Изменение № 3 ГОСТ 13508—74 Разметка дорожная. Общие технические условия

Постановлением Государственного комитета СССР по стандартам от 25.04.86 № 1089 срок введения установлен

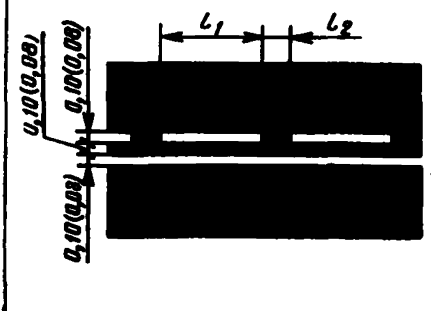
Пункт 1.3. Таблицу 1 для номера 1.11 изложить в новой редакции; дополнить разметкой — 1.14.3:

Номер	Форма, цвет, размеры, м	Назначение
1.11		Обозначение места, где необходимо разрешить движение только со стороны прерывистой линии (в местах разворота, въезда и выезда со стояночных площадок, АЗС, остановочных пунктов общественного транспорта и т. п.)

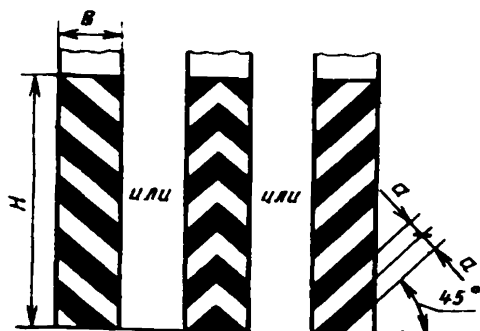
Номер	Форма, цвет, размеры, м	Назначение
1.14.3	<p>В местах разворота, въезда и выезда с прилегающей территории</p> <p>$l_1 = 0,90, l_2 = 0,30$ $V < 60$ км/ч, $l_1 = 3,00—6,00,$ $l_2 = 1,00—2,00$ $V > 60$ км/ч, $l_1 = 6,00—9,00,$ $l_2 = 2,00—3,00$ $l_1:l_2 = 3:1$</p> 	<p>Разделение транспортных потоков противоположных или попутных направлений в местах, где необходимо ограничить маневрирование на проезжей части</p> <p>Обозначение регулируемого светофорами пешеходного перехода</p>
